Mission régionale d'autorité environnementale
ÎLE-DE-FRANCE

**Avis délibéré sur le projet de renouvellement urbain
du quartier Lebon-Lamartine
et sur le plan local d'urbanisme
de Villejuif (94)
à l'occasion de sa mise en compatibilité par déclaration
de projet**

**N° ACIF-2024-008
du 20/11/2024**

Illustration 3 : Localisation des interventions sur le quartier existant (Présentation du projet du 04/01/2022 p.12)

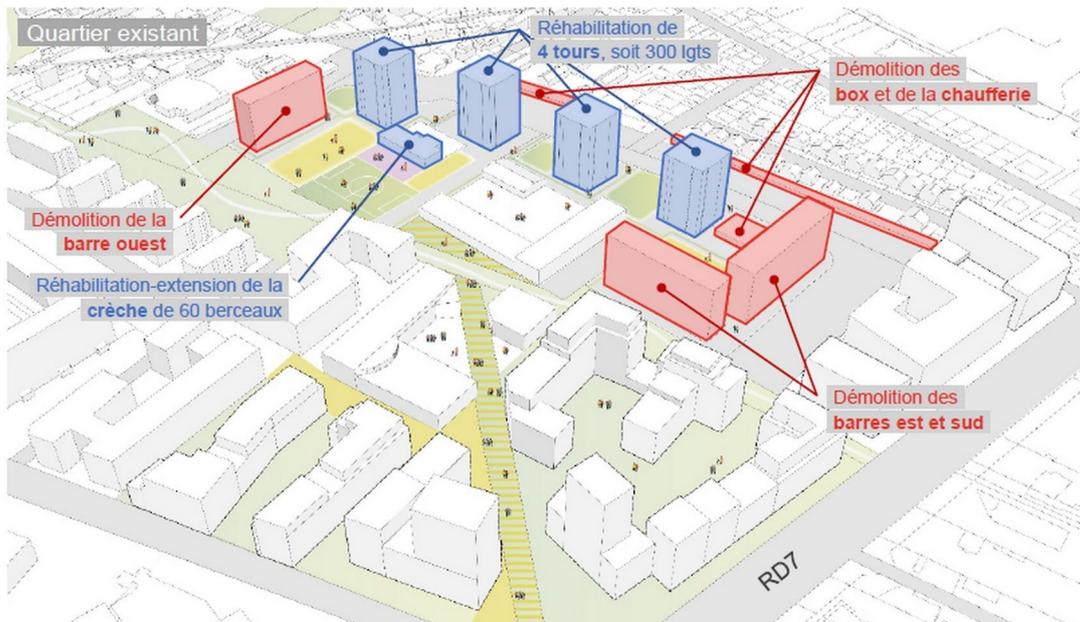
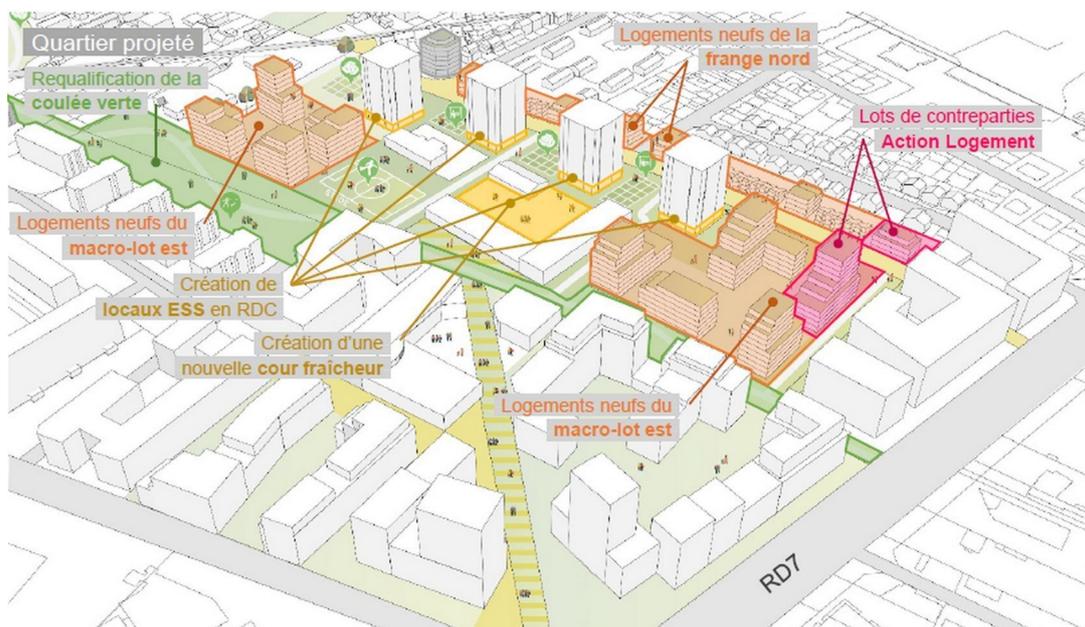
En outre, l'absence de solutions alternatives aux démolitions est d'autant plus préjudiciable que le projet de rénovation urbaine vise à améliorer la qualité de vie des habitants et que les conséquences sociales potentielles de ces démolitions ne sont pas décrites. L'Autorité environnementale rappelle que la réhabilitation est une solution permettant d'éviter ou de réduire certaines conséquences du projet, notamment la consommation énergétique et de matériaux, les émissions de gaz à effet de serre et la production de déchets et de réduire dans un certain nombre de cas, le bruit et les nuisances des travaux. L'étude d'impact en fait elle-même état en indiquant que « l'impact carbone de la construction neuve est 20 fois plus impactant que la réhabilitation de l'existant » (p.237). Elle ne fait pas le total de la consommation de ressources associées à ce choix.

Plus généralement, l'Autorité environnementale relève l'absence d'étude approfondie des caractéristiques et de l'état des bâtiments existants, en vue notamment d'évaluer la qualité des logements (taille des pièces, hauteur sous plafond, multi-orientation, etc.). Par ailleurs, afin de déterminer l'équilibre optimal entre les objectifs du projet de requalification du quartier et sa contribution souhaitable aux objectifs nationaux de réduction de 40 % des émissions de gaz à effet de serre (GES) en 2030 par rapport à 1990, un bilan carbone/ressources/énergies/matériaux de l'ensemble de l'opération (démolition/reconstruction) devrait constituer la base d'une comparaison entre le projet retenu et plusieurs solutions alternatives limitant le nombre de démolitions et prévoyant des réhabilitations lourdes.

- produire une analyse approfondie des caractéristiques et de l'état des bâtiments existants voués à la démolition, évaluant notamment leur valeur architecturale et patrimoniale mais aussi leur qualité d'agré-ment (hauteur sous plafond, surface des pièces principales, multi-exposition, etc.), ainsi qu'une étude sur leur potentiel de réhabilitation et de transformation ;
- reconsidérer leur démolition, sauf à démontrer l'impossibilité de les réutiliser en tout ou partie ;
- présenter un bilan prévisionnel en matière de consommation d'énergie et de matériaux comme d'émissions de gaz à effet de serre et de production de déchets d'une démolition suivie d'une reconstruction comparativement à d'autres solutions.

Illustration 8 : Cartographie de la limite de la bande de 250 mètres affectée par le bruit de la RD7 (Annexe 9 Étude acoustique p.24).

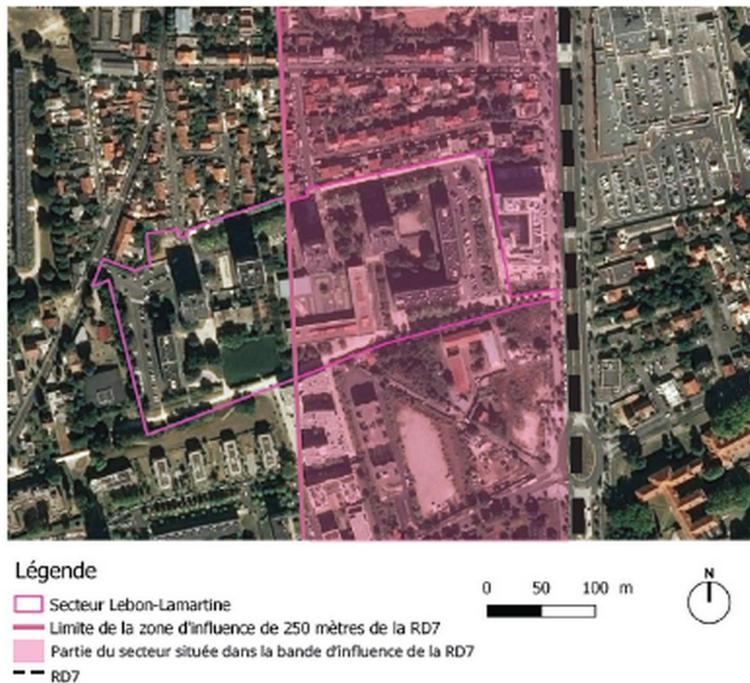
La bordure est de la zone du projet est soumise en particulier aux nuisances sonores de la RD7. L'étude acoustique précise que la RD7 est classée en catégorie 2¹⁰ imposant aux nouvelles constructions de respecter des dispositions techniques de protection contre le bruit sur une largeur de 250 mètres de part et d'autre de cet axe.

Les résultats des modélisations contestés par l'Autorité environnementale (cf supra) concluent que d'une manière générale, l'ambiance sonore du site demeure calme à modérée après la réalisation du projet. Avec la construction des nouveaux bâtiments à l'est du site, les nuisances de la RD7 seraient diminuées ; le niveau sonore passe globalement de bruyant ou modéré¹¹ à calme. L'étude d'impact complète cette analyse en indiquant que certaines zones exposées verront leur niveau sonore passer de calme à modéré notamment celles exposées aux voies de desserte (Étude d'impact p.258). En certains points cependant également « *les niveaux sonores augmentent significativement de 3,5 à 9,3 dB(A)* » (Étude acoustique p.50).

- d'engager une nouvelle campagne de mesure de l'ambiance sonore à l'état initial sur une période plus représentative ;
- de définir les mesures d'évitement et de réduction de bruit en prenant comme référence les valeurs retenues par l'OMS pour caractériser l'effet néfaste du bruit sur la santé (53 db(A) en période diurne et 42 db(A) en période nocturne) à l'intérieur des pièces de nuit en prenant en compte les fenêtres ouvertes ;
- de modéliser les impacts acoustiques prévisionnels des mesures mises en œuvre afin d'en évaluer l'efficacité
- d'établir dans le PLU des mesures de prévention afin de ne pas accroître la population exposée à des nuisances sonores supérieures à celles retenues par l'OMS.

Illustration 9 : Variation de l'ambiance acoustique entre l'état projeté et l'état au fil de l'eau de jour (Étude d'impact p.322).

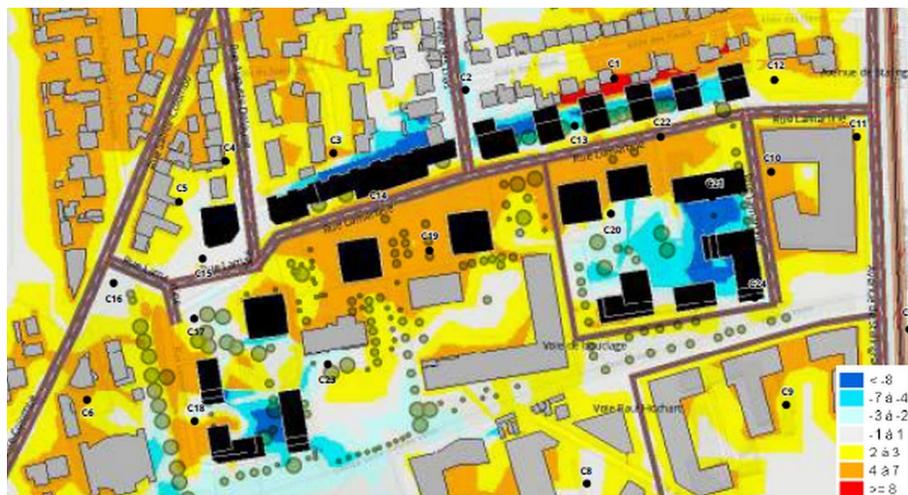
L'Autorité environnementale note avec beaucoup d'intérêt que l'étude acoustique (p.55) utilise les références de l'Organisation mondiale de la santé (OMS) en rappelant que « les niveaux d'exposition recommandés à l'extérieur pour le bruit de la circulation routière sont pour le niveau L_{den} , 53 dB(A) et pour le niveau L_n , 45 dB(A) ». Les cartes proposées montrent que « les niveaux sonores ne permettent pas aux bâtiments situés le long de la rue Lamartine de respecter les plafonds de référence définis par l'OMS ».

L'étude d'impact indique un travail sur la conception des voies de desserte interne avec un abaissement de la limitation de vitesse, mais n'évoque pas d'autres pistes ; elle renvoie à la mise en œuvre des recommandations de l'étude acoustique. L'Autorité environnementale souligne le besoin de tenir compte des niveaux sonores retenus par l'OMS à savoir le respect des valeurs limites (53db(A) en période diurne et 42 dB(A) en période nocturne pour le bruit routier) « à l'intérieur des pièces de nuit en prenant en compte les fenêtres ouvertes lors de période caniculaire » car ils fixent les valeurs au-dessus desquelles le bruit a un impact néfaste sur la santé. Ces recommandations visent à respecter les niveaux sonores de préservation de la santé identifiés par l'OMS à savoir la limite de 53db(A) en période diurne et 42 dB(A) en période nocturne « à l'intérieur des pièces de nuit en prenant en compte les fenêtres ouvertes lors de période caniculaire ». Il apparaît nécessaire que le maître d'ouvrage s'engage à mettre en œuvre les mesures recommandées par l'étude acoustique et en évalue l'efficacité (réalisation de buttes ou de talus en fond de parcelle, création de séparations au moyen de murs, murets, locaux vélos ou de jardinage...).

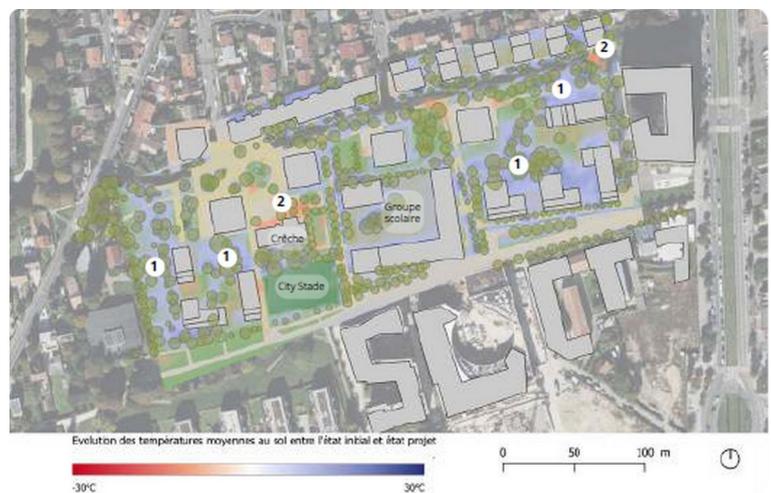
D'une manière générale, l'incidence du projet sur le phénomène d'ICU est qualifiée de positive. Plus localement, il apparaît toutefois qu'à l'état projeté des zones seront soumises à une augmentation des températures (points 2 sur la cartographie ci-dessus), ce qui n'est pas acceptable compte tenu des scénarios tendanciels sur le réchauffement des températures¹⁴ ; il convient en conséquence selon l'Autorité environnementale d'envisager des solutions adaptées qui doivent être précisément décrites dans l'étude d'impact. D'autant plus que des épisodes caniculaires plus intenses et plus longs (canicules de 30 jours) devraient affecter spécifiquement l'Île-de-France dans ses secteurs les plus urbanisés, avec des anomalies de température estivale de +5 °C à +10 °C, et qu'il convient d'envisager d'ores et déjà comment les habitations permettront de conserver un confort acceptable lors de ces épisodes.

Afin de réduire et d'éviter les effets négatifs dus au changement climatique, des mesures en faveur de la conception bioclimatique des bâtiments sont évoquées dans le dossier et notamment dans l'« EP1 – Instaurer une architecture et un urbanisme bioclimatique » (p.306). L'Autorité environnementale rappelle cet élément est à prendre en compte dès la conception des projets (ventilation naturelle, limitation des risques de surchauffe, isolation, etc.). Les intentions dans ce domaine doivent être transcrites dans des choix architecturaux, techniques et matériels au regard des impératifs de baisse des consommations énergétiques et des enjeux relatifs au changement climatique et à sa nécessaire atténuation, et leur efficacité attendue doit être évaluée.

- préciser les principes de conception de l'architecture bioclimatique des bâtiments (choix architecturaux et d'orientation, techniques de construction et matériaux) et évaluer comment ces choix contribuent à la baisse du phénomène d'îlots de chaleur urbains ;
- indiquer comment les habitations permettront de conserver un confort acceptable lors des épisodes caniculaires de 30 jours annoncés.
